TECHNISCHE SERVICE INFORMATIE 01-0103

Modellen: Trommel maaiers zonder kneuzer

Betreft: Wijziging van meshouders.

Wijziging van meshouders

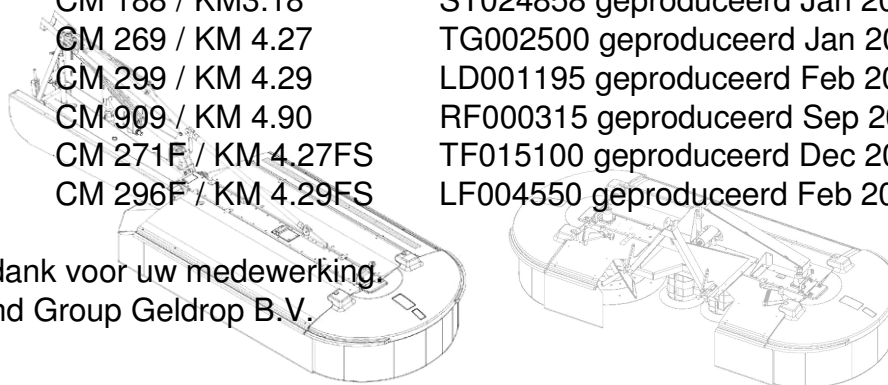
Hierbij willen we u informeren over een wijziging in onze meshouders. De vorm van de meshouder en de messleutel zijn gewijzigd. Dit is gedaan om het wisselen van de messen te vergemakkelijken.

De wijziging is voor drie meshouder geldig. Vanaf een bepaalde datum zullen de oude meshouders niet meer beschikbaar zijn en de nieuwe type meshouders zullen geleverd worden. Let op dat ook een nieuwe messleutel besteld wordt. De oude messleutel zal beschikbaar blijven. Zie de montage instructie op de volgende pagina voor de onderdelen nummers.

OUD / ALT / OLD / ANTERIEUR		NIEUW / NEU / NEW / NOUVEAU	
	VGPZ0250K0		VGTF0288K0
	VGLF03K0		VGLF0242K0
	VGTF012K0		VGLF0238K0
	VGTF038K0		VGLF0237K0
	VGCM059K0

NL: ATTENTIE: **Zie ook TSI01-0103!!**
Vernieuw altijd alle meshouders per trommel! Zorg dat alle meshouders op een mesplaat hetzelfde onderdeelnummer hebben! Dit ter voorkoming van onbalans!

EN: ATTENTION: **See also TSI01-0103!!**
Always exchange all blades per drum! Ensure the blade holders of a drum skirt have the same part number! This in order to avoid imbalance!
